Přehledový list připomínek v lokalitě 130 / Na Vidouli

130/1

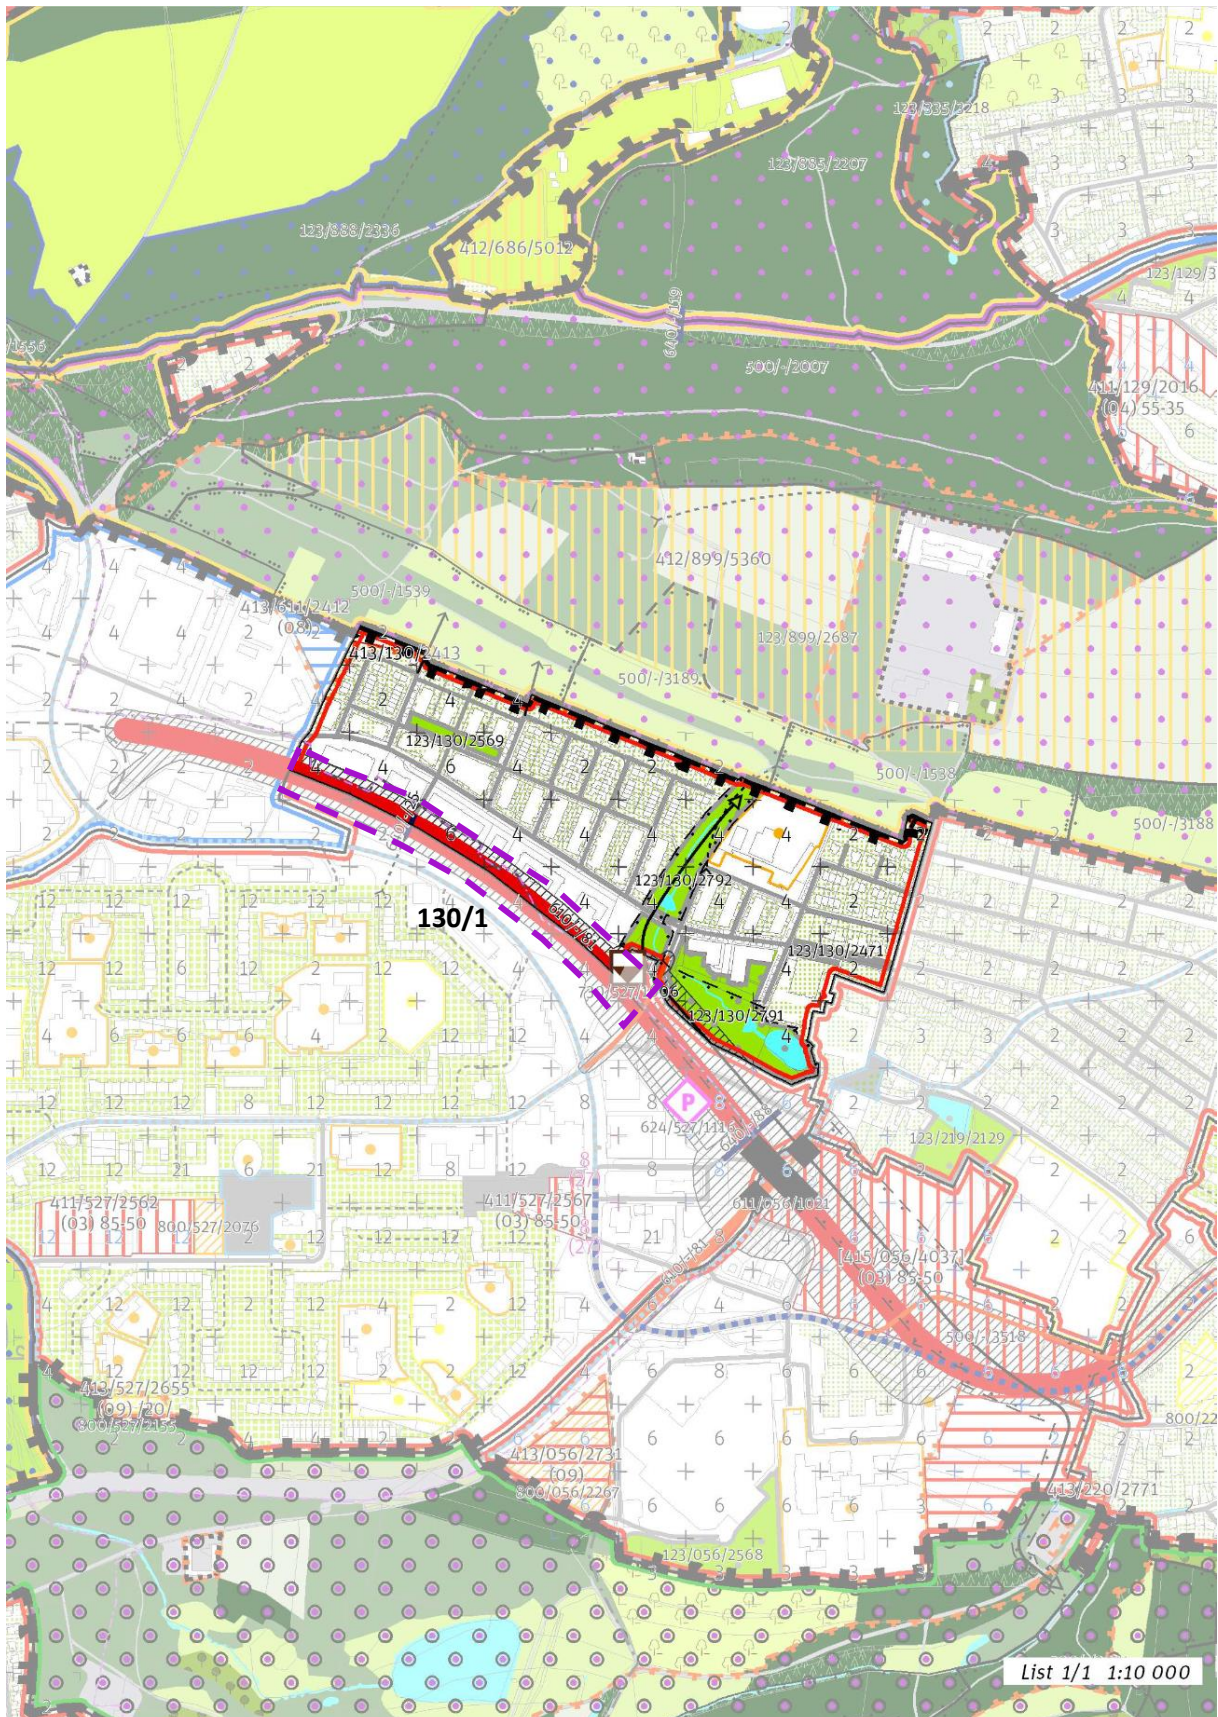
Zakreslit výhledové zakrytí RR v úseku MUK Bucharova - Schwarzenberská ulice. Tuto připomínku považuje MČ za zásadní.

Odůvodnění: Zakrytí tubusu RR zvýší kvalitu veřejného prostranství a přispěje k ochraně bydlení lokality č. 130/Na Vidouli. Projednávané ÚR RR v tomto úseku uvažuje pouze protihlukové stěny, ale v dalším stupni je projednávána varianta přestropeného ozeleněného tubusu s veřejným prostranstvím.
